**Lavori di costruzione della E90 tratto S.S. 106 Jonica
– cat. B – dallo svincolo di Squillace (Km 178+500)
allo svincolo di Simeri Crichi (Km 191+500) e lavori
di prolungamento della S.S. 280 dei Due Mari dallo
svincolo di San Sinato allo svincolo di Germaneto**

Proponente: ANAS S.p.A.

Gruppo Istruttore: Ing. Claudio Lamberti (Referente)
Arch. Edoardo Bruno
Prof. Vittorio Amadio

Confronto con il progetto definitivo sottoposto a VIA

Svincolo di Borgia

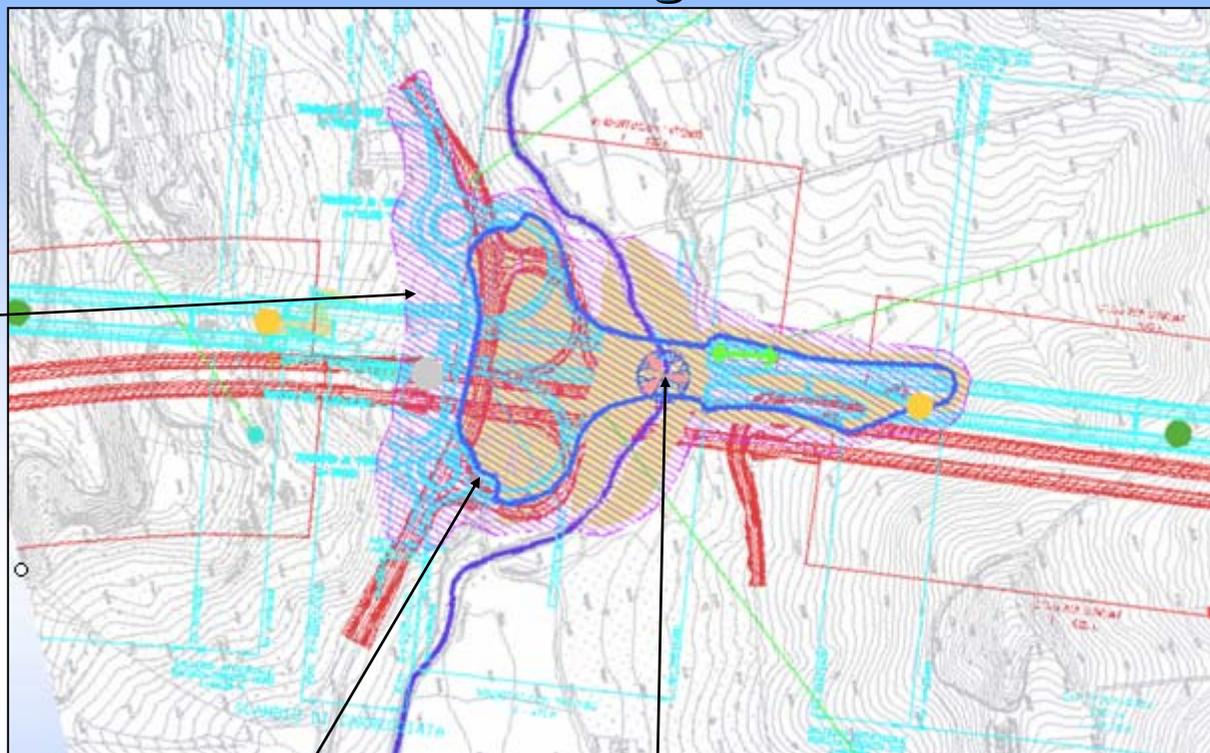
MINISTERO PER I BENI E LE ATTIVITÀ CULTURALI
PRESCRIZIONE O.10)

"Dato il particolare pregio paesaggistico dell'ambito territoriale, per lo Svincolo di Borgia si sviluppino ulteriori ottimizzazioni progettuali di dettaglio tenendo conto delle indicazioni già riportate per l'intero tracciato".

Sono state apportate modifiche progettuali che hanno migliorato le condizioni di sicurezza nell'allaccio alla viabilità locale e migliorata l'inseribilità paesaggistica attraverso la diminuzione della lunghezza del Viadotto Don Antonio.

Prescrizione A

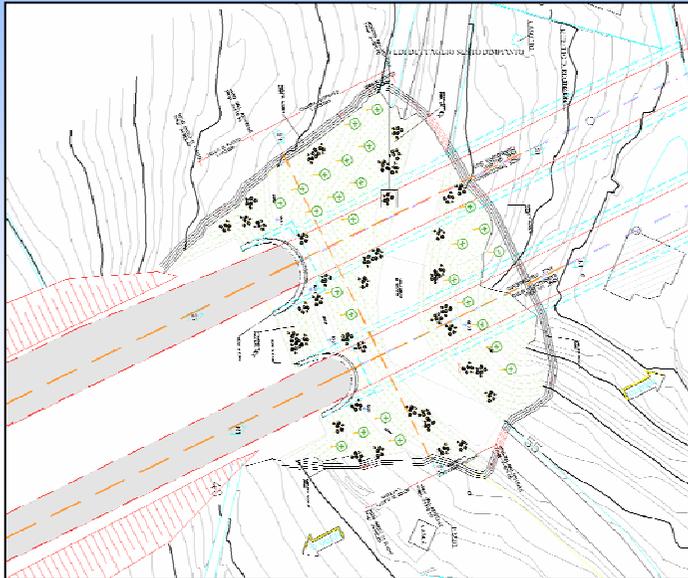
MINISTERO DELL'AMBIENTE E DELLA TUTELA DEL TERRITORIO:
 “dovranno essere realizzate tutte le mitigazioni indicate dal proponente con particolare riguardo a quanto previsto per componenti atmosfera, ambiente idrico, rumore, suolo e sottosuolo, paesaggio, flora e fauna, così come riportati nello Studio di Impatto Ambientale, per la fase di cantiere e per quella di esercizio”.

PROGETTO ESECUTIVO:
 sono state previste le mitigazioni relative alle componenti atmosfera, ambiente idrico, rumore, suolo e sottosuolo, paesaggio, flora, fauna e vegetazione, riprendendo le indicazioni proposte sullo Studio di Impatto Ambientale.

Prescrizione B

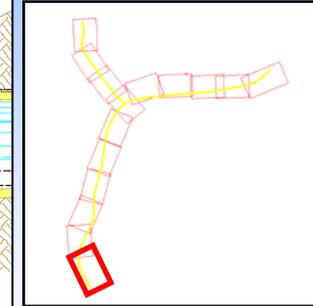
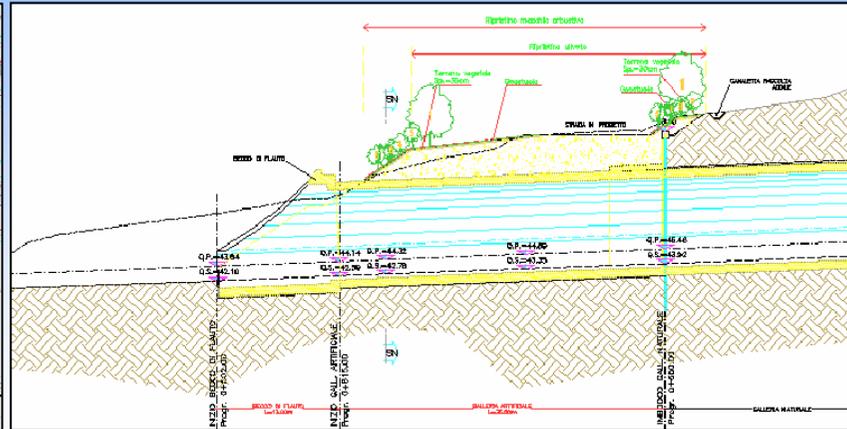
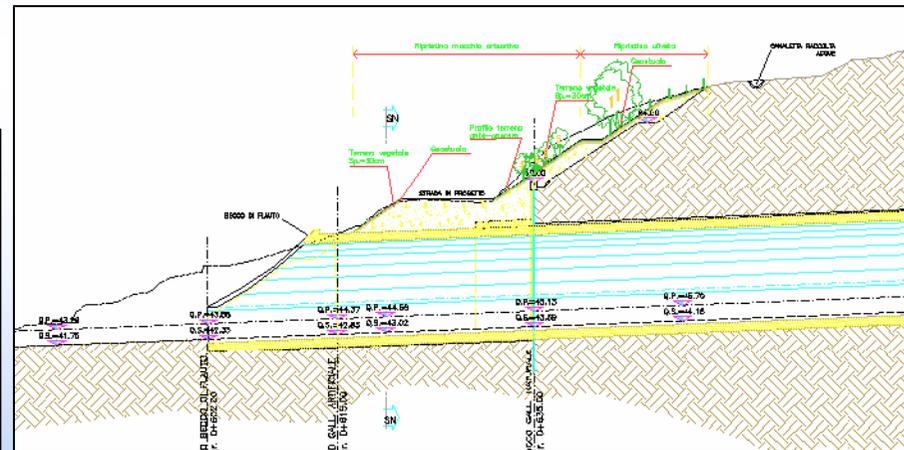
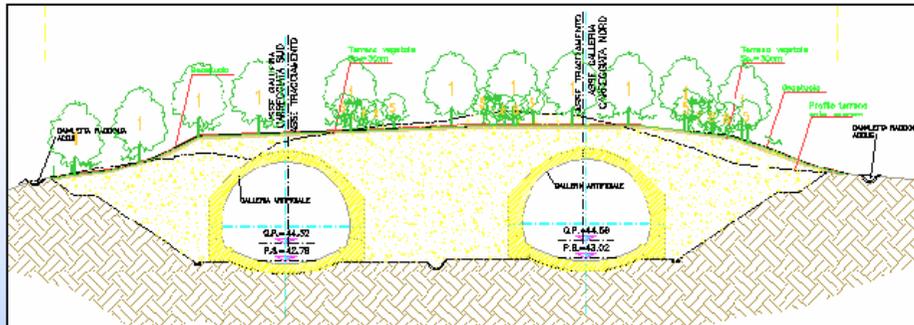
MINISTERO DELL'AMBIENTE E DELLA TUTELA DEL TERRITORIO:
 “Gli interventi di sistemazione delle scarpate, delle trincee, dei rilevati e degli imbocchi in galleria dovranno essere realizzati privilegiando l’uso di materiali naturali; la configurazione degli imbocchi in galleria, inoltre, dovrà essere tale da raccordarsi opportunamente al terreno naturale”.

PROGETTO ESECUTIVO:
 Prevista la realizzazione di opere a verde negli spazi adiacenti e sovrastanti l’imbocco stesso, che sarà per lo più a “becco di flauto”.

Prescrizione G

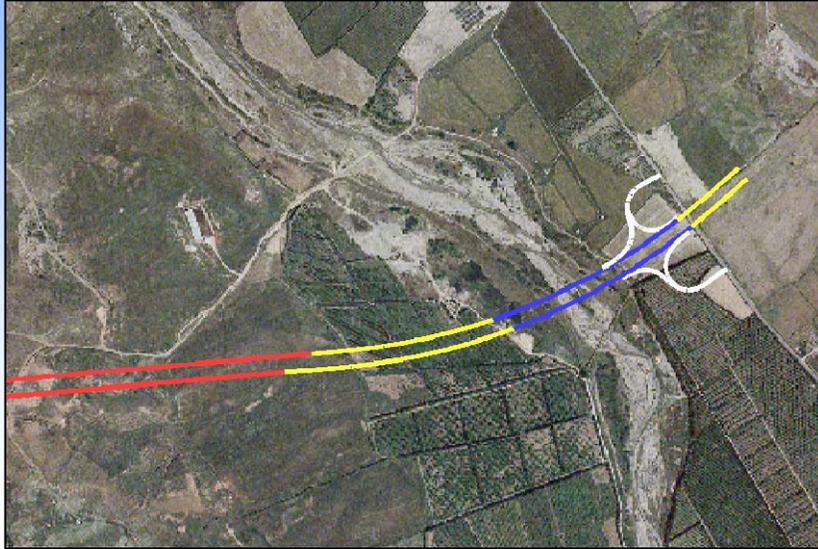
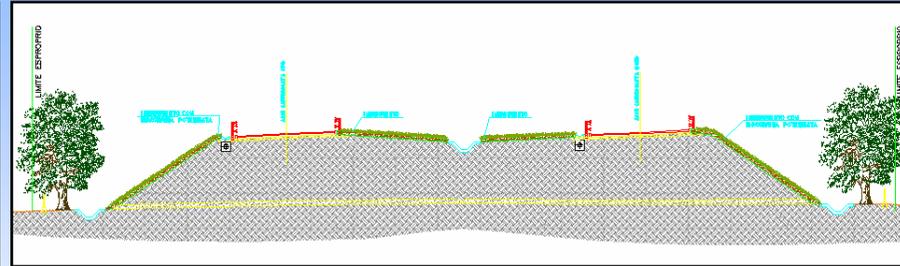
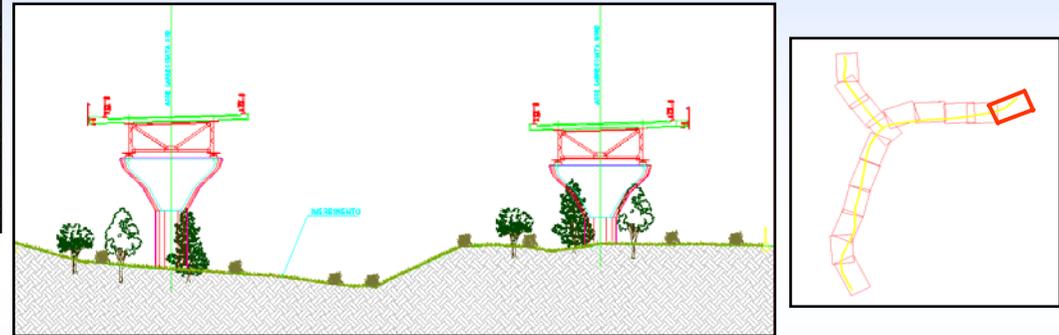
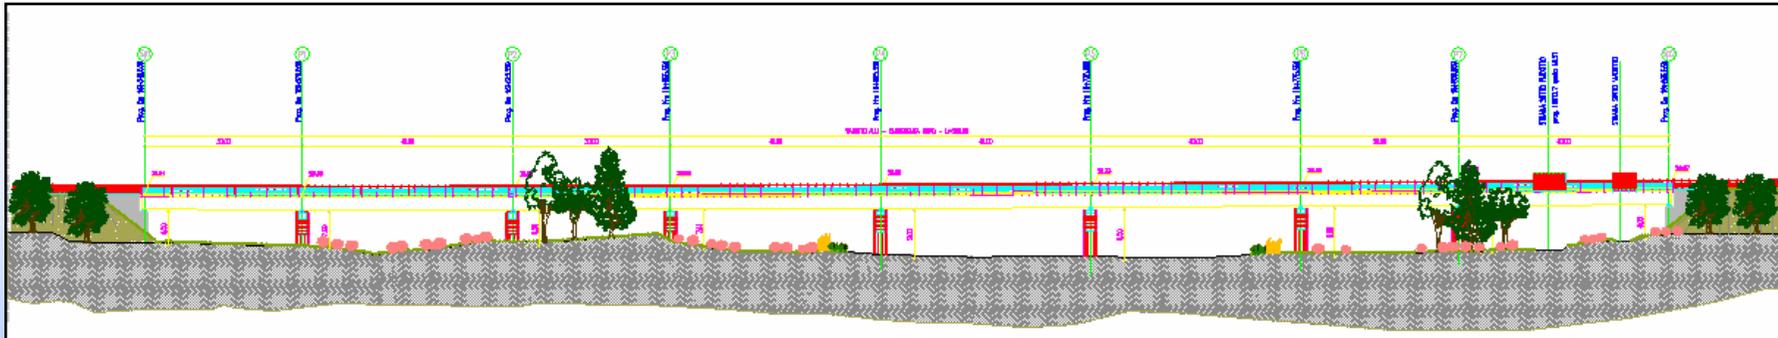
MINISTERO DELL'AMBIENTE E DELLA TUTELA DEL TERRITORIO:
"Dovrà essere prodotto un progetto esecutivo di inserimento ambientale".

È stata prevista la sistemazione paesaggistica e vegetazionale delle aree interferite dal progetto attraverso la realizzazione di opere a verde e l'uso di tecniche di ingegneria naturalistica.

Prescrizioni M – O.2 – O.8

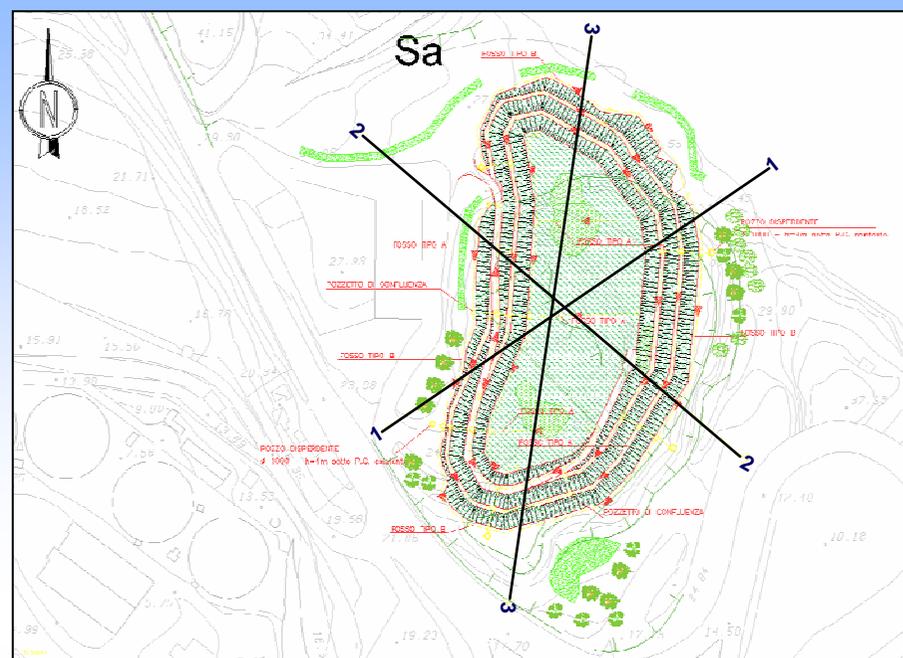
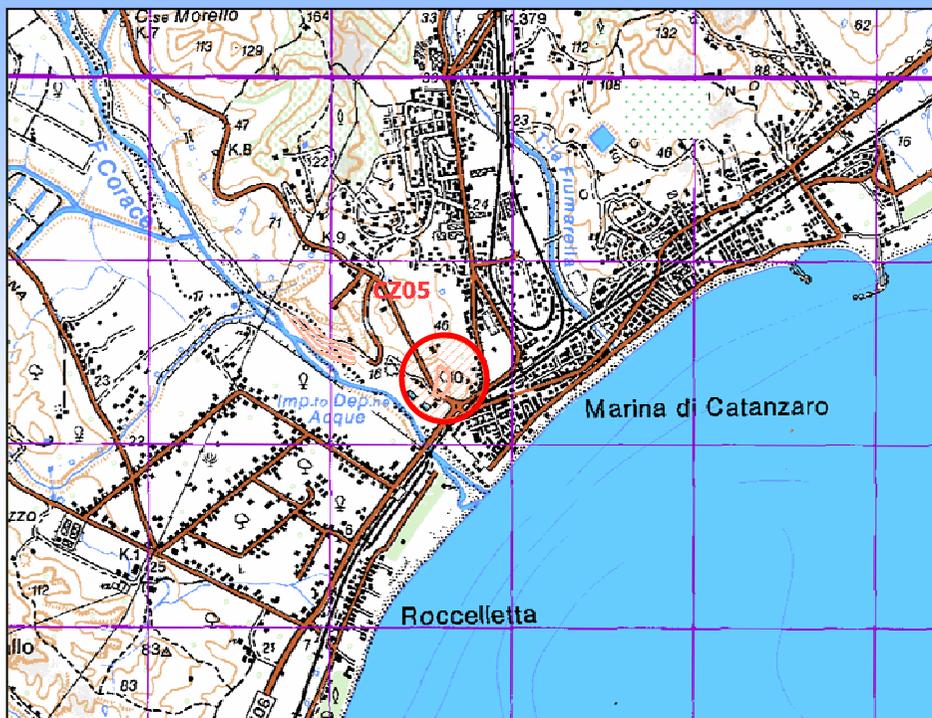
MINISTERO DELL'AMBIENTE E DELLA TUTELA DEL TERRITORIO PRESCRIZIONE M)

"Eventuali aree intercluse e/o rese residuali dalla realizzazione dell'opera dovranno essere acquisite per essere utilizzate quali aree di compensazione ecosistemica, per la creazione di habitat flora-faunistici sostitutivi di quelli preesistenti"

MINISTERO PER I BENI E LE ATTIVITÀ CULTURALI: "Vengano PRESCRIZIONE O.2)

elaborati specifici progetti di ripristino ambientale e sistemazione paesaggistica sia dell'area interclusa tra la prevista Strada Statale e la Strada Ferrata, sia delle aree ricomprese dalle rotonde ed intercluse dalle rampe di svincolo".

MINISTERO PER I BENI E LE ATTIVITÀ CULTURALI: PRESCRIZIONE O.8)

"L'approfondimento progettuale sia esteso, oltre che all'infrastruttura, intesa come sviluppo della sezione carrabile ed opere ad essa strettamente connesse, anche alle aree limitrofe per le quali dovranno essere realizzate aree a verde anche mediante l'eventuale acquisizione di ulteriori aree".

Il ripristino ambientale e la ricostituzione di una zona umida sono previsti in corrispondenza di un'area limitrofa alle sponde del fiume Corace. Quest'area è stata prevista come area di compensazione ecosistemica lì dove l'affiancamento della SS 280 di progetto e la Linea ferroviaria Settingiano-Catanzaro Lido di progetto creano un'area interclusa.

L'esproprio dell'area di compensazione ecosistemica non è direttamente collegato al progetto né alle opere ad esso connesse". Per le aree comprese nelle rotonde e nelle rampe di svincolo, l'integrazione delle opere già progettate per gli svincoli di Germaneto e dell'Università, mentre per quelle relative all'area interclusa tra le due opere in progetto, sono previste piantumazioni di specie arboree (*Populus Alba*, *Quercus Ilex*, *Cupressus sempervirens*).

Prescrizione 0.9

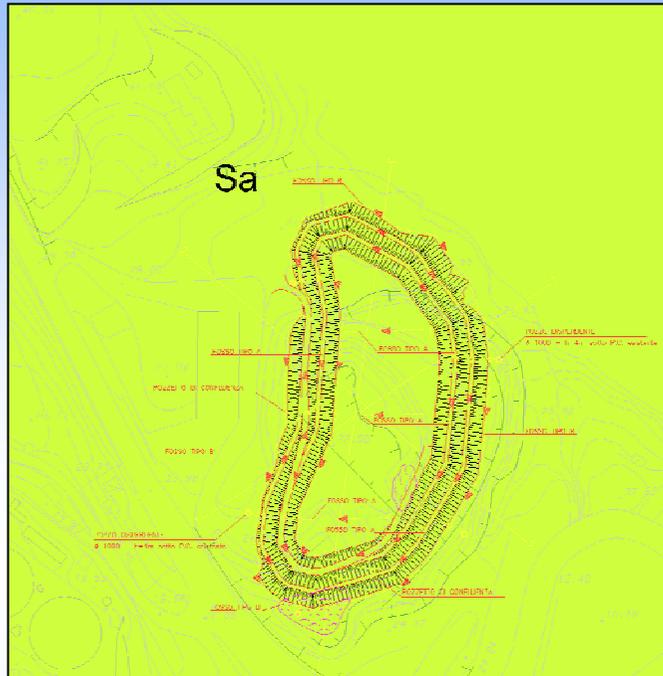
MINISTERO PER I BENI E LE ATTIVITA' CULTURALI:
 "Per ciascuna delle opere di deposito individuate, vengono elaborati specifici progetti esecutivi di ripristino ambientale e sistemazione paesaggistica che documentino, anche con l'uso di fotosimulazioni, la situazione ante e post operam nei rispettivi contesti paesaggistici".

PROGETTO ESECUTIVO:
 In fase di progettazione esecutiva sono stati progettati gli interventi di sistemazione idraulica e gli interventi di ripristino ambientale per i due siti prescelti.
